TECHNICAL BULLETIN 013

RENAULT 1.5 DCI / INFORMAZIONI SULL'INSTALLAZIONE

FIG. 1

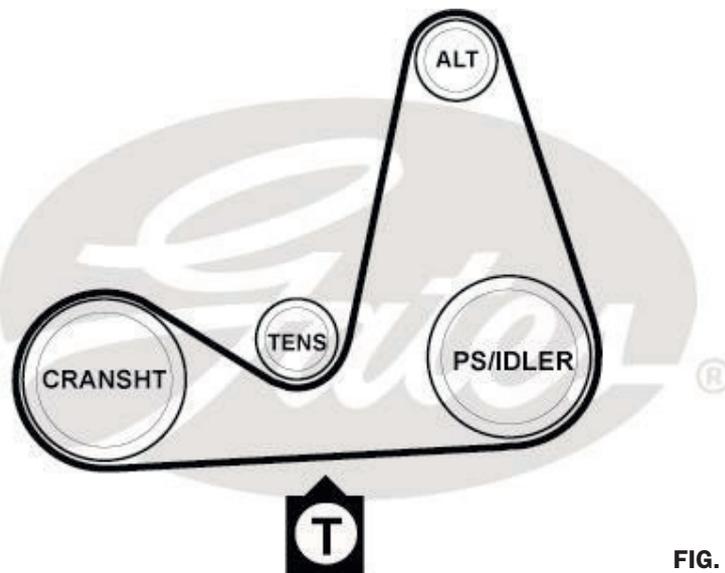
8. Tendere la cinghia: la cinghia deve essere tesa (con strumento Mot.1638, rif. OE 0000163800) maggiormente rispetto alla tensione di uscita dalla fabbrica. Misurare la tensione nel tratto inferiore, tra l'albero motore (CRANSHT) e la pompa idroguida (PS/IDLER) (o rullo fisso per le auto senza servosterzo) (Fig. 1).
9. Se si misura la tensione della cinghia con il STT-1, digitare "8", "180" (distanza virtuale di 180 mm). Quando si misura con il Kriket®, la tensione deve essere 70 Kg.
10. Ora è possibile stringere entrambi i bulloni (36 Nm).
11. Far compiere 2 giri al motore in senso orario.
12. Controllare la tensione ed aggiustare se necessario
13. Rimontare gli elementi precedentemente smontati.
